Informe Consolidado de Solicitud de Aclaraciones, Rectificaciones y/o Ampliaciones a la Declaración de Impacto Ambiental del Proyecto “Sistema de Almacenamiento de Energía Alianza”

Nombre del Proponente : PSF Alianza SpA.

El presente Informe Consolidado de Solicitud de Aclaraciones, Rectificaciones o Ampliaciones a la Declaración de Impacto Ambiental del proyecto “Sistema de Almacenamiento de Alianza”, contiene las observaciones generadas en virtud de la revisión de la DIA.

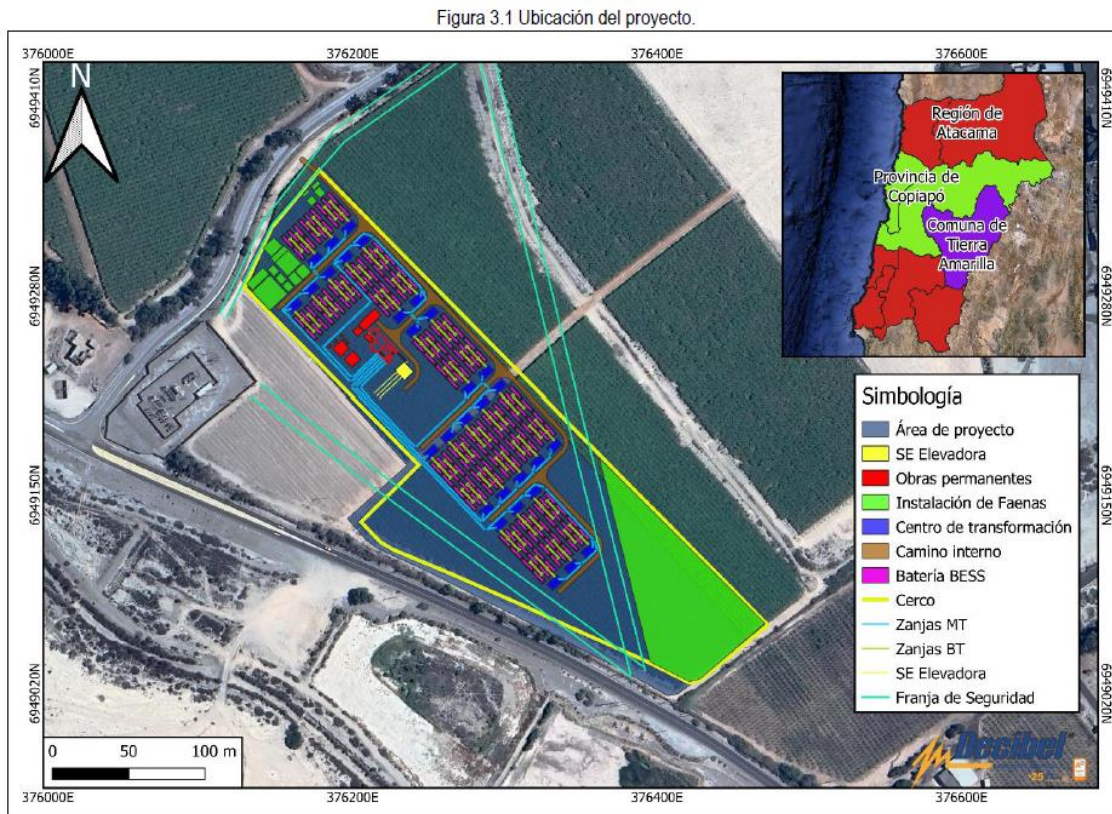
1.2.3 Se indica al Proponente que en la Tabla 10: Movimiento de tierra incorporada en el acápite 1.10.1.4 del Capítulo 1 de la DIA, el total indicado no corresponde a la suma de las cantidades a remover por obra indicadas en la misma tabla. En base a lo anterior, se solicita al Proponente rectificar y/o aclarar la información presentada. Lo anterior también debe ser corregido en la Tabla 12 del Anexo 6 de la DIA y en todos los documentos que corresponda.

Figura 1: Mapa de ubicación de puntos críticos en río Copiapó, entre Copiapó y Los Loros.

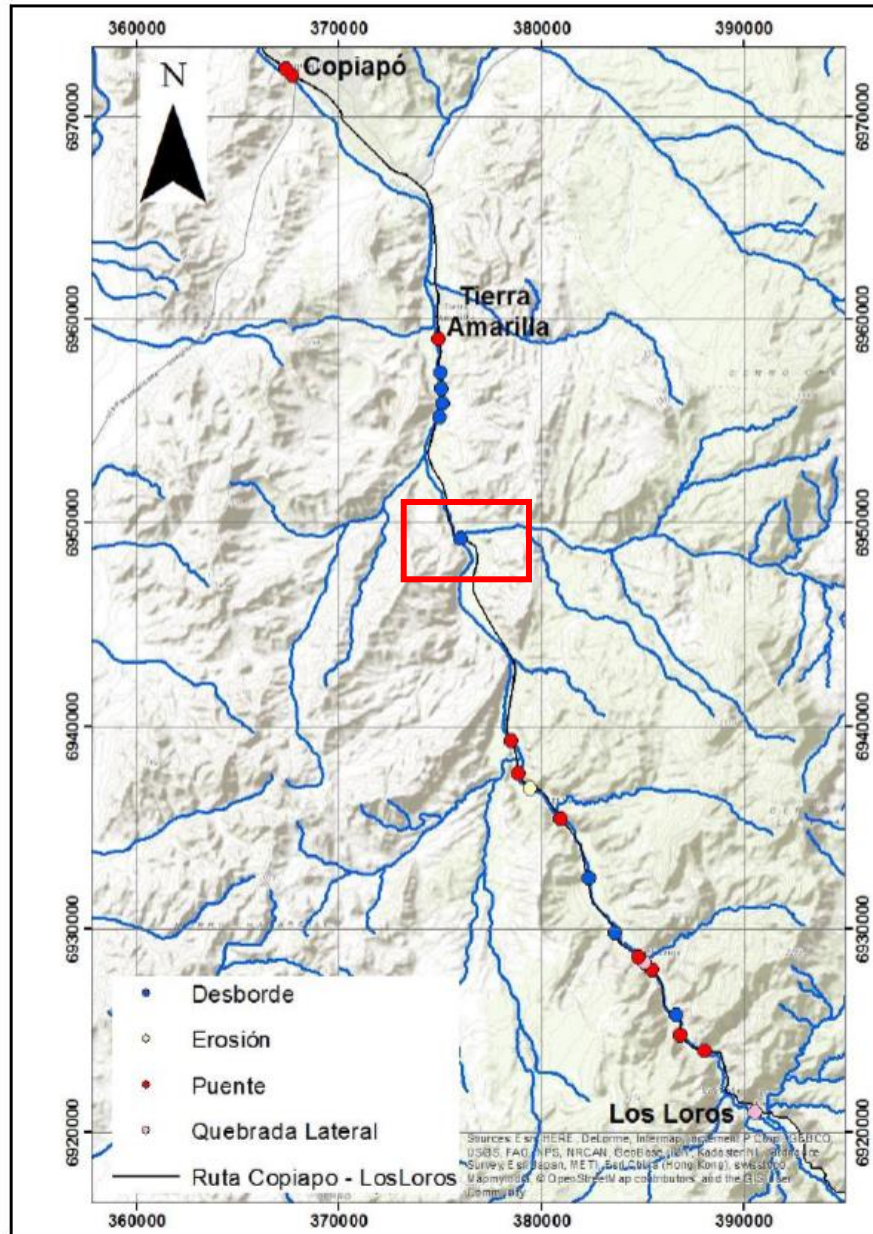
En la Figura, específicamente en el punto destacado en el recuadro rojo, es posible observar un punto de desborde del río ocurrido en la intersección de las rutas C-35 y C-33, cercano al Proyecto. Sumado a lo anterior, en el acápite 7.2 del Anexo 19 de la DIA, se indica que “*En cuanto a riesgos asociados a eventos de precipitación intensa, se presentan cambios significativos en el riesgo de inundaciones por desbordamientos de ríos, en el cual el riesgo de desborde del río Copiapó es muy alto.*”.

- ii. Complementar el análisis de susceptibilidad de inundaciones en el área del Proyecto, teniendo en consideración los eventos meteorológicos ocurridos durante los últimos años en el área y las acciones del cambio climático, teniendo en consideración las precipitaciones intensas como factor desencadenante y la presencia de quebradas en la zona donde estarán emplazadas las partes y obras del Proyecto.
- iii. Plantear medidas de contención en base a la posible ocurrencia de inundaciones y sistemas de desvío de aguas lluvias en el área del Proyecto.
